S.P. n° 65 "DELLA FUTA"
PROGETTO DEFINITIVO DELLA VARIANTE SP65
ALL'ABITATO DI RASTIGNANO:
II Stralcio da Ponte delle Oche a Rotatoria Rastignano

VERIFICA DI OTTEMPERANZA
ALLE PRESCRIZIONI DI VIA

Codice	ADD1201
--------	---------

Figura 2.2: Intersezione con Via Torriane.

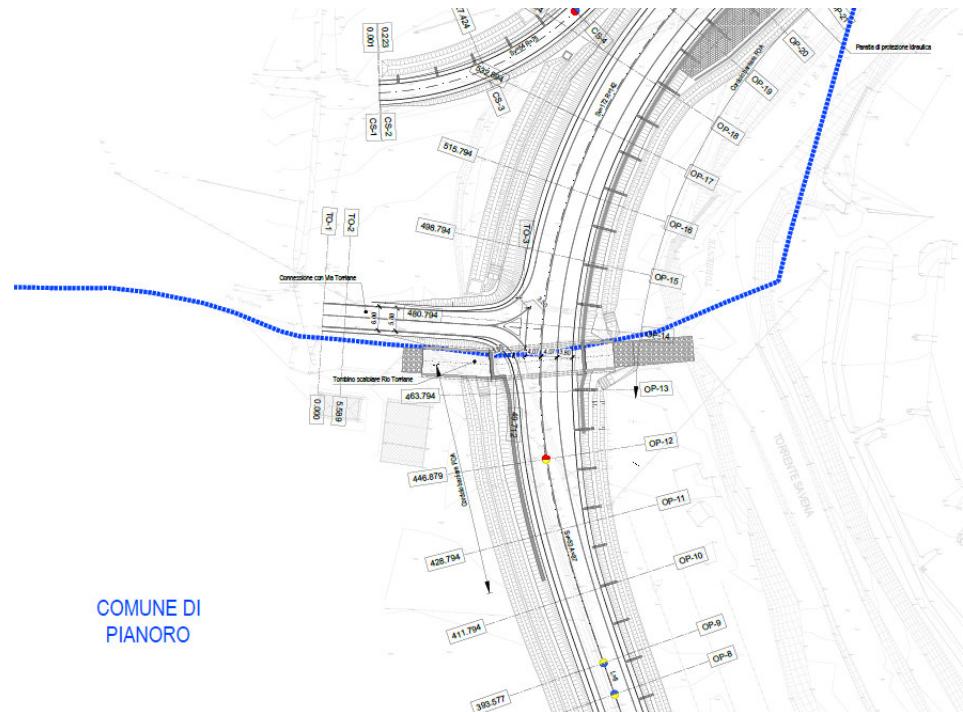
3. Si prescrive di semplificare la proposta progettuale di innesto delle rampe di svincolo sulla viabilità locale tramite l'inserimento di una rotatoria di diametro esterno pari a 40,00-45,00 metri, dimensionata in base al DM 19.04.06 "Norme funzionali e geometriche per la costruzione delle intersezioni stradali".
4. Si prescrive di precisare il sistema di raccolta delle acque meteoriche lungo l'asse 5, in corrispondenza della ciabatta del muro di sostegno che lo separa dall'asse 4.

La presente versione progettuale prevede l'aggiornamento della geometria complessiva dello svincolo Paleotto con l'introduzione di una rotatoria sull'asse principale nei pressi del parco e la gestione dell'intersezione con Via Torriante per mezzo di una intersezione a T. Questa soluzione permette una decisa semplificazione dello svincolo con l'eliminazione della rotatoria di cui al punto 3 e degli assi 4 e 5.

Figura 2.3: Parcheggio Parco Paleotto.

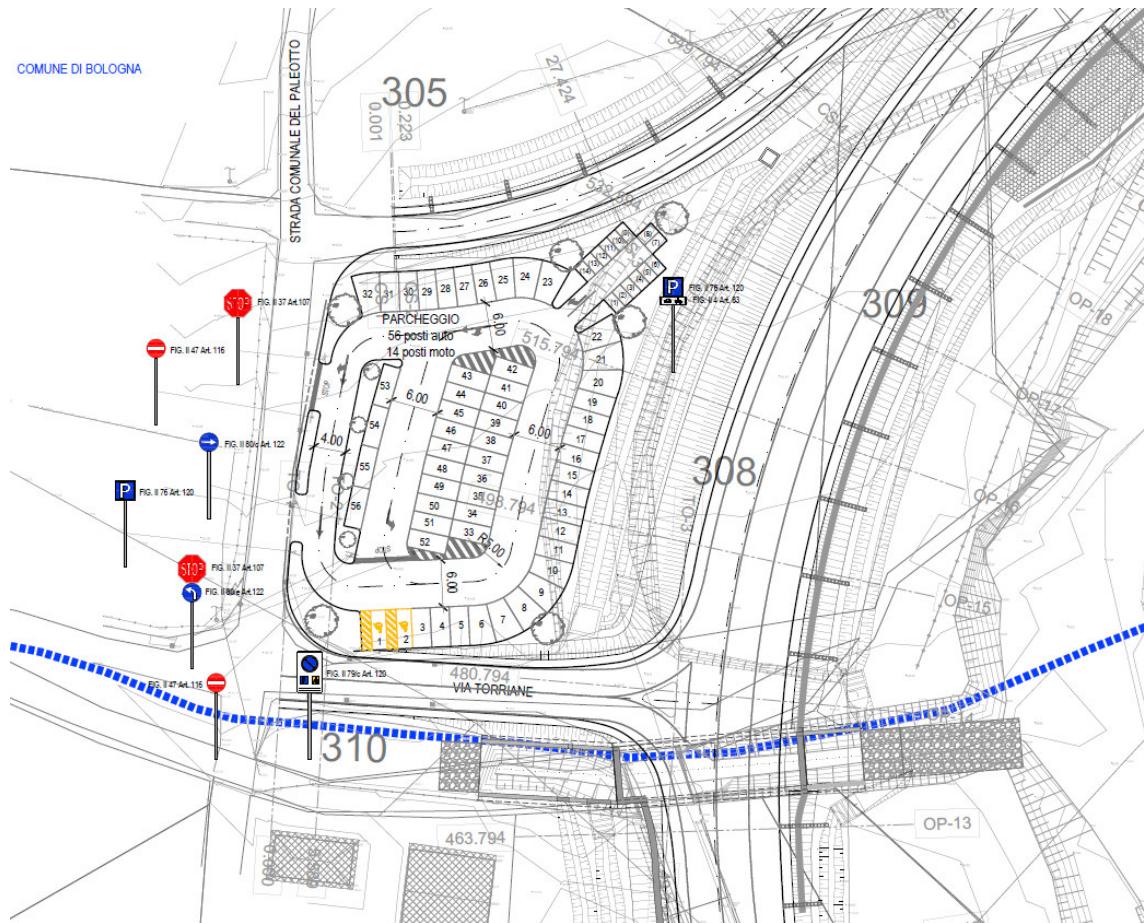
5. Si prescrive una ottimizzazione progettuale tramite ridistribuzione degli stalli sosta, al fine di massimizzare il numero di posti auto, compatibilmente con lo spazio disponibile; si prescrive inoltre di posizionare gli stalli moto lungo il lato posto in prossimità dell'ingresso al Parco.

In seguito alla modifica della geometria dello svincolo di cui al punto precedente, la prescrizione non è più pertinente.

La soluzione aggiornata prevede l'esecuzione del nuovo parcheggio nell'area espropriata posta all'incrocio tra Via Torriane e Via del Paleotto (di proprietà del Comune di Bologna, Piano particolare 1, Foglio 290, Mappale 308), che risulta costituito da 52 posti auto di cui 2 riservati a portatori di handicap e 14 posti moto eventualmente trasformabili in 21 posti ciclomotore. Si fa presente che gli stalli moto risultano posizionati nella zona Nord-Est dell'area, lato Parco.

Figura 2.6: Adeguamento via del Paleotto – Sezione trasversale.

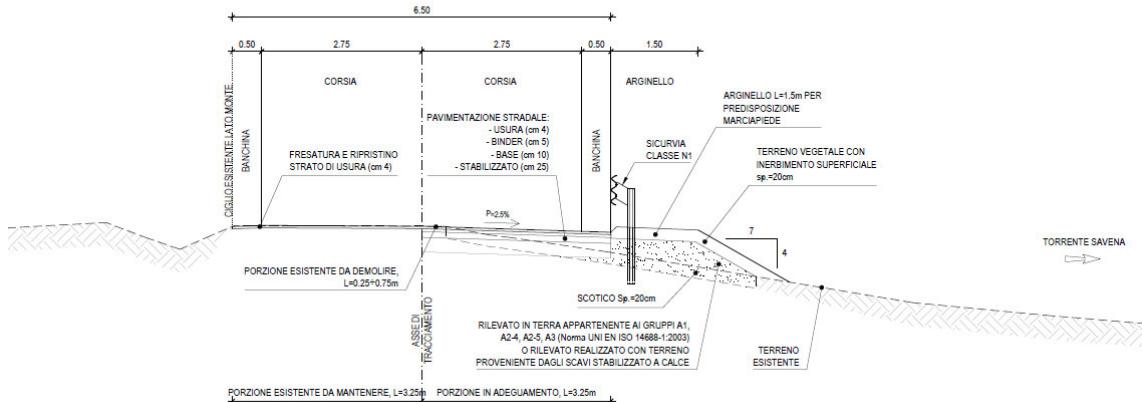
7. Si prescrive di aggiornare:
 - le sezioni da 1 a 2 (in riferimento al relativo elaborato progettuale), in quanto mancano la barriera di sicurezza, l'arginello, la barriera di mitigazione acustica e il marciapiede;

- la sezione 3, in quanto non è stato tenuto conto della rotatoria (in riferimento al relativo elaborato progettuale);
 - tutte le sezioni (rilevato, muri e galleria), uniformando i percorsi di servizio ad 1,00 metro di larghezza (in riferimento ai relativi elaborati progettuali).

8. Valutate le ridotte dimensioni della mini-rotatoria (17,00 metri di diametro esterno) in corrispondenza dell'innesto dello svincolo sud su via del Paleotto, si prescrive, come da normativa, che essa venga realizzata completamente sormontabile (cubetti di porfido) per permettere l'eventuale inserimento anche di mezzi pesanti.

9. Si prescrive di dare continuità al percorso pedonale che collega la sezione 2 all'attraversamento pedonale posto in corrispondenza della passerella ciclo-pedonale sul torrente Savena, si prescrive inoltre che tale continuità pedonale venga garantita anche nel tratto corrispondente alle sezz. 4-5-6, fino all'ingresso al Parcheggio Paleotto.

In seguito alla modifica della geometria dello svincolo Palestro, le osservazioni di cui al punto 7 decadono.

Relativamente al punto 8, la mini-rotatoria è stata sostituita con una intersezione a T visti i ristretti spazi disponibili.

Relativamente al punto 9, la costruzione della passerella pedonale con possibilità di transito di cicli a mano è stata rimandata a uno stralcio successivo. Le opere in progetto sono comunque compatibili con la sua realizzazione in fase successiva.

Figura 2.7: Percorsi ciclo-pedonali.

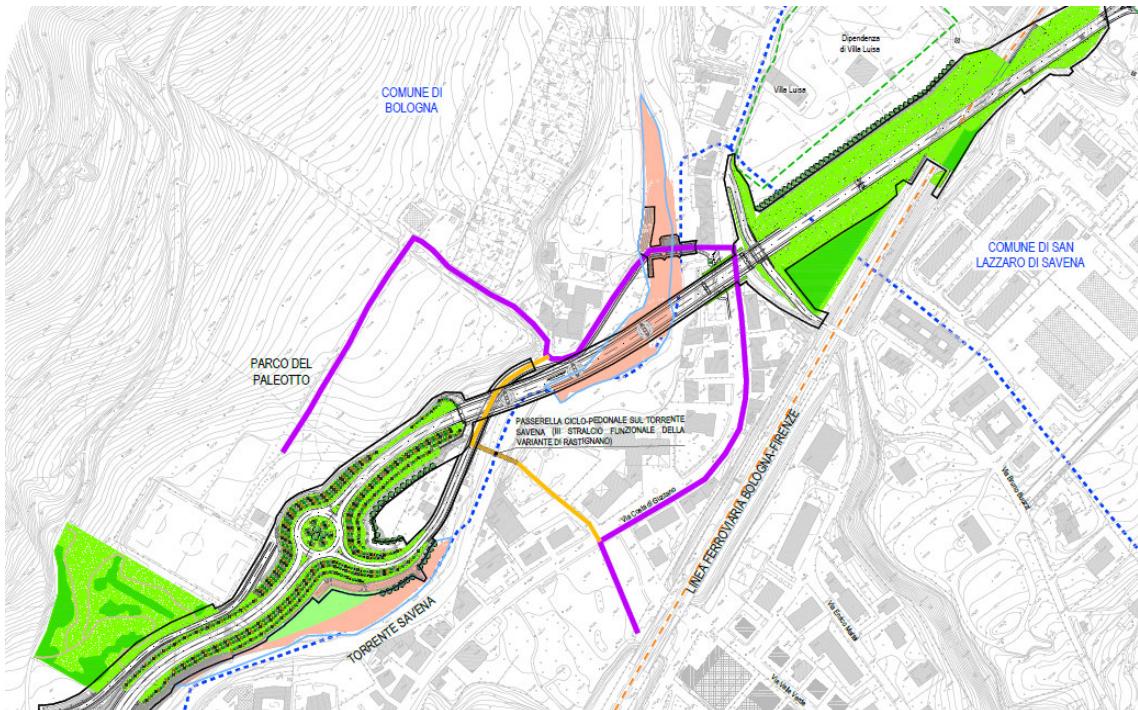
15. Si prescrive di prolungare il percorso pedonale al fianco della carreggiata stradale interna al parco del Paleotto oltre la sezione 50 fino a raccordarsi al percorso pedonale esistente all'interno del parco.

La presente versione progettuale ha modificato l'architettura complessiva dei percorsi pedonali. Allo stato attuale il percorso pedonale che congiunge la stazione di Rastignano al Parco del Paleotto si sviluppa lungo Via Andrea Costa, il ponte storico del Paleotto e Via del Paleotto esistente; queste ultime sono strade a solo transito pedonale o a basso traffico stradale.

Figura 2.8: Pacchetto stradale viabilità principale.

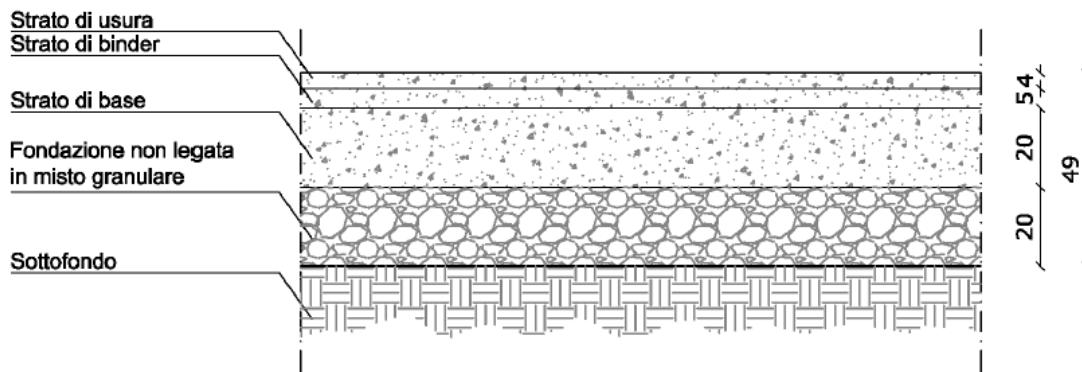
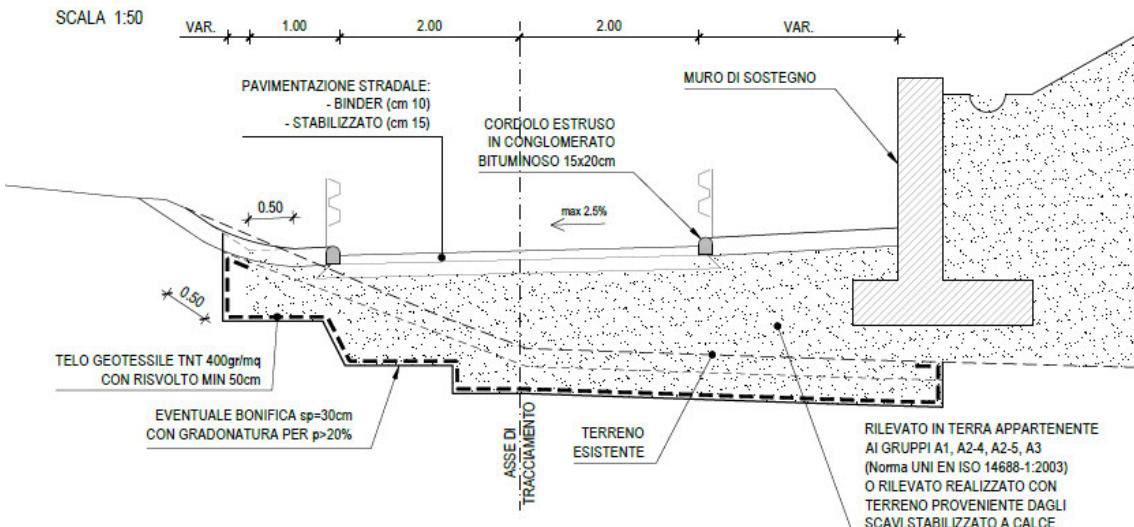
22. Con riferimento alla sovrastruttura stradale prevista negli elaborati di sezz. Tipiche 1-2-3 (S06122-PE-PS16-0; S06122-PE-PS17-0; S06122-PE-PS18-0), si prescrive, a parziale modifica di quanto riportato:

- strato di collegamento binder (cm 5);
- strato di usura in conglomerato bituminoso modificato (cm 4). In alternativa, tale strato di usura, potrebbe essere previsto in apposito conglomerato bituminoso drenante/fonoassorbente.

Nell'ambito della presente versione progettuale si è proceduto alla progettazione analitica (Rif. STD0100 Dimensionamento delle pavimentazioni – Relazione tecnica) del pacchetto di pavimentazione stradale, in modo da ottimizzare gli spessori. Il pacchetto di sovrastruttura stradale di progetto per la viabilità principale ha uno spessore complessivo di 49 cm e risulta costituito da uno strato di usura in conglomerato bituminoso di 4 cm, uno strato di binder in conglomerato bituminoso di 5 cm, uno strato di base in conglomerato bituminoso di 20 cm e una fondazione in misto granulare di 20 cm.

Il pacchetto stradale delle viabilità secondarie, quali l'adeguamento di Via Torriane, la strada di collegamento al campo sportivo e l'adeguamento di Via del Paleotto

è costituito invece da uno strato di binder in conglomerato bituminoso di 10 cm e una fondazione in misto granulare di 15 cm.

Figura 2.10: Stralcio planimetrico rotatoria Oche.

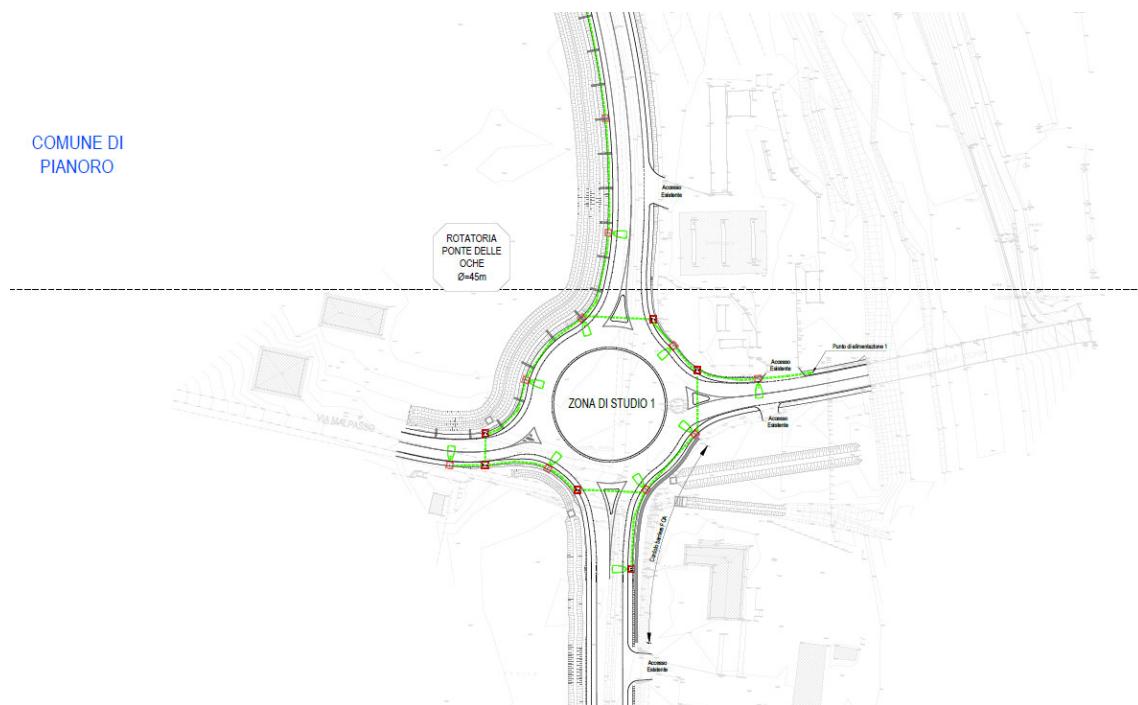
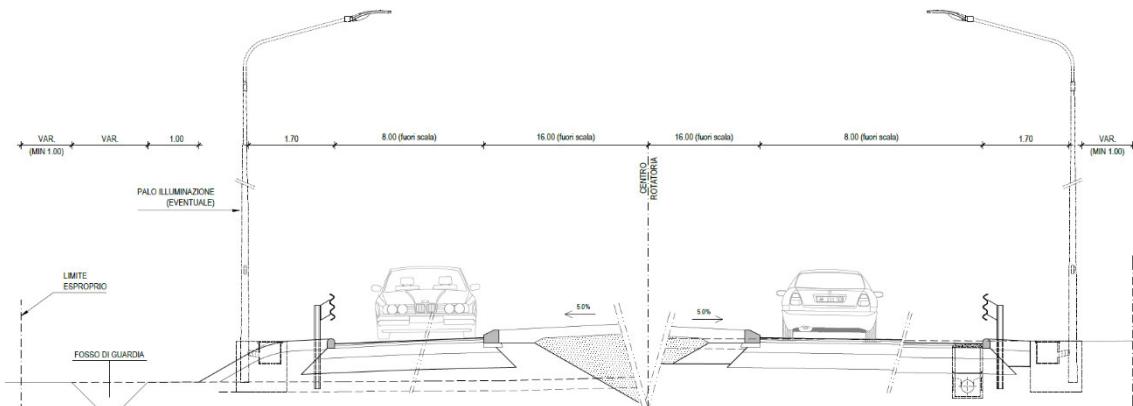
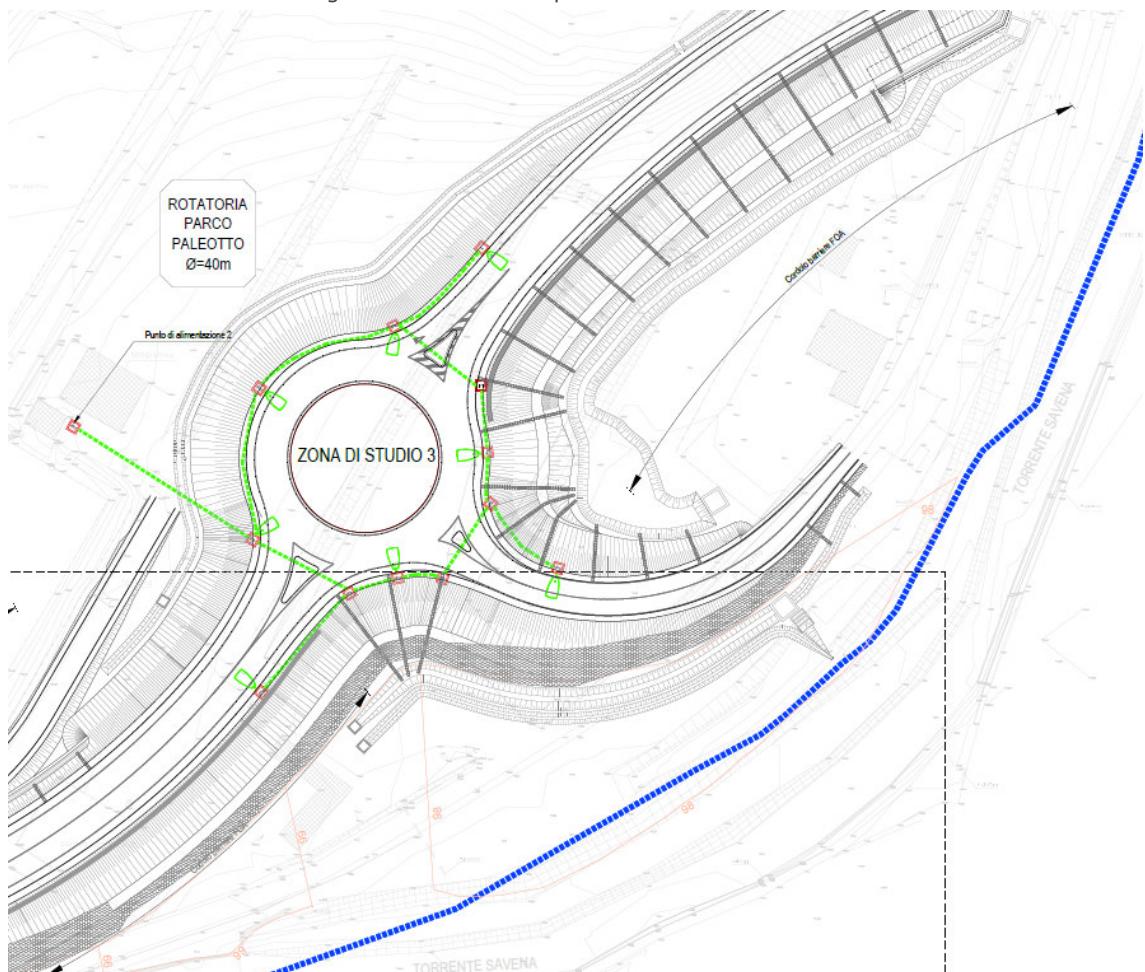
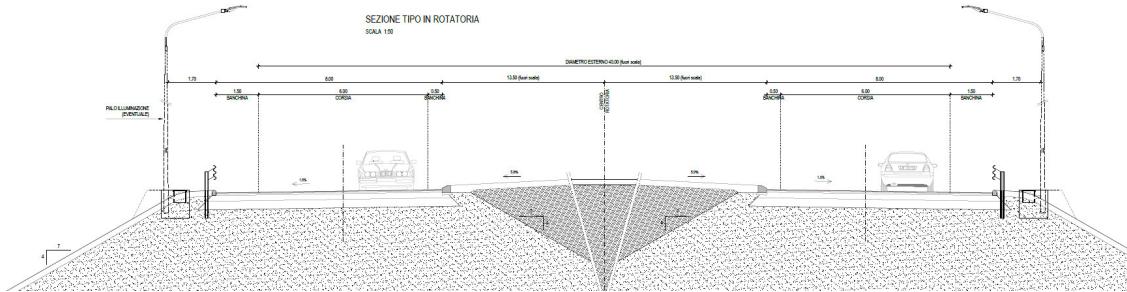
23. I punti luce per l'illuminazione dei tratti di competenza provinciale dovranno essere alimentati mediante sistemi (fornitura di energia, quadro e regolatore di flusso) indipendenti da quelli a servizio della viabilità di competenza comunale.

Nella presente versione progettuale gli svincoli sono stati sostituiti con rotatorie, la cui illuminazione è gestita con un impianto unico. In fase di progettazione esecutiva potrà essere ottimizzata l'architettura degli impianti in base alle esigenze gestionali e alle tecnologie attualmente disponibili.

Figura 2.14: Stralcio planimetrico tratto stradale rotatoria Oche – rotatoria Paleotto.

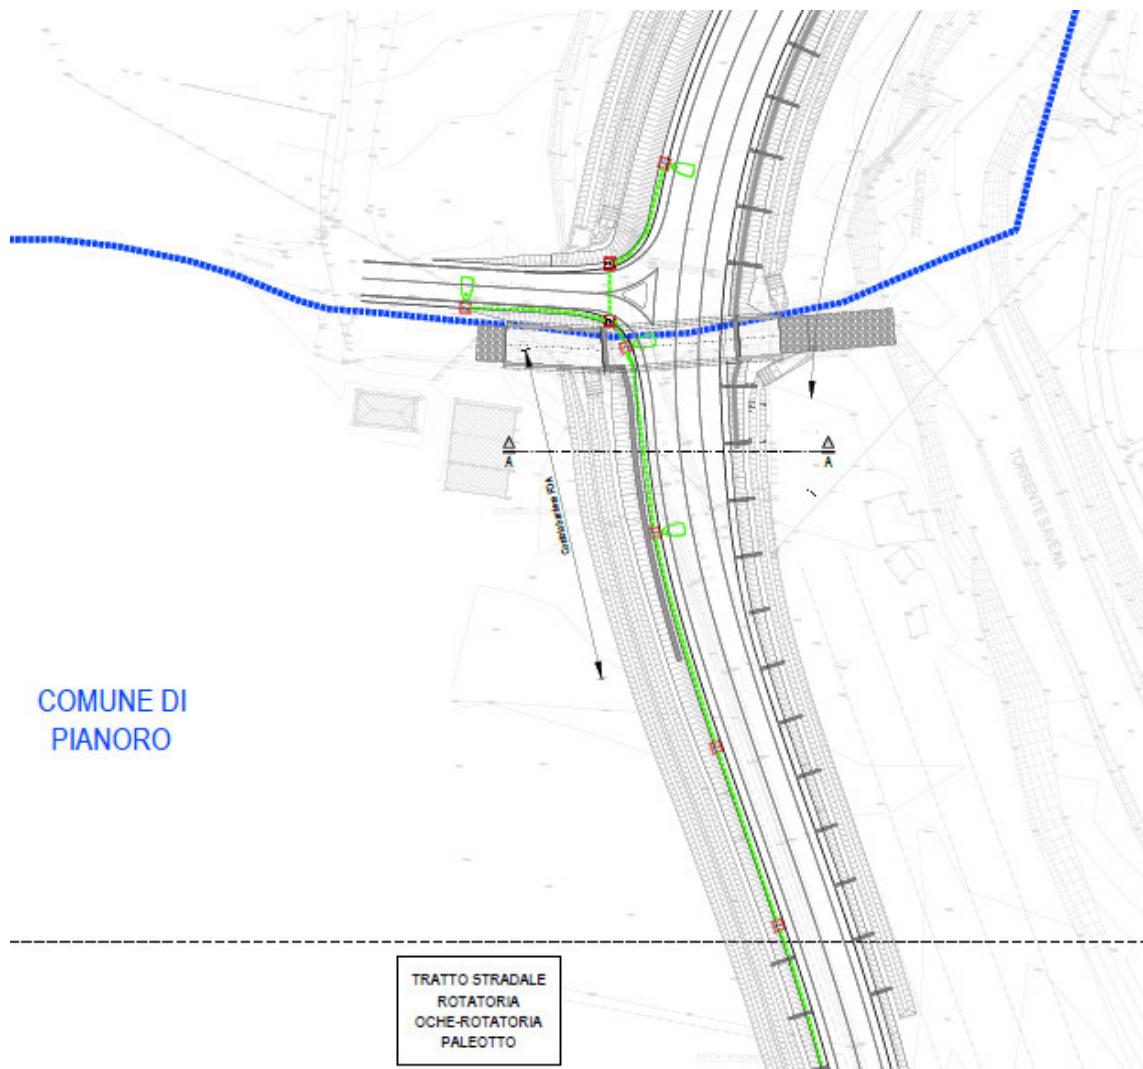
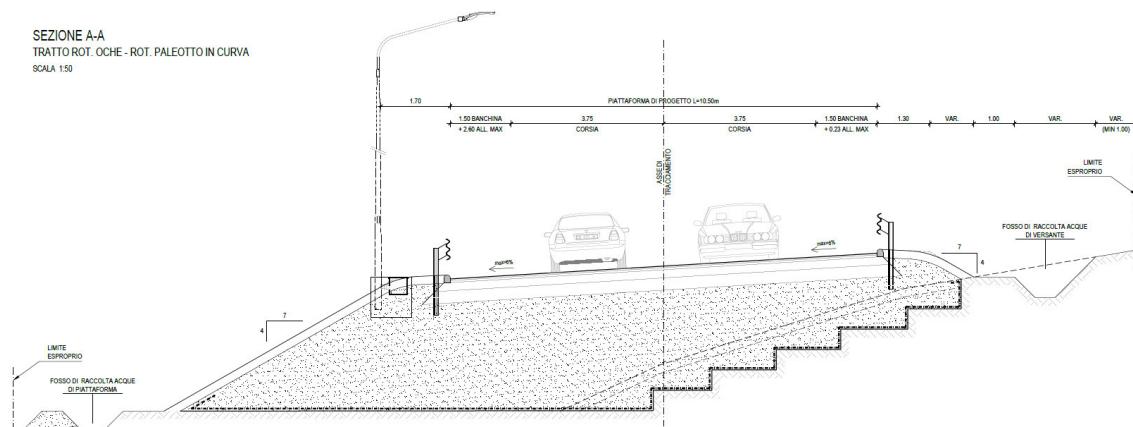
- g) Nei tratti stradali sprovvisti di marciapiede i punti luce dovranno essere posizionati ad una distanza non inferiore a m 1,40 dal bordo della carreggiata.

Relativamente al punto g l'osservazione è stata recepita. Si osserva tuttavia che normalmente, in assenza di marciapiede, è prevista l'installazione di una barriera di sicurezza. Il posizionamento del palo è quindi condizionato dalla necessità di garantire il corretto spazio di lavoro della barriera (1,70m per barriera classe w5 come quelle di progetto).
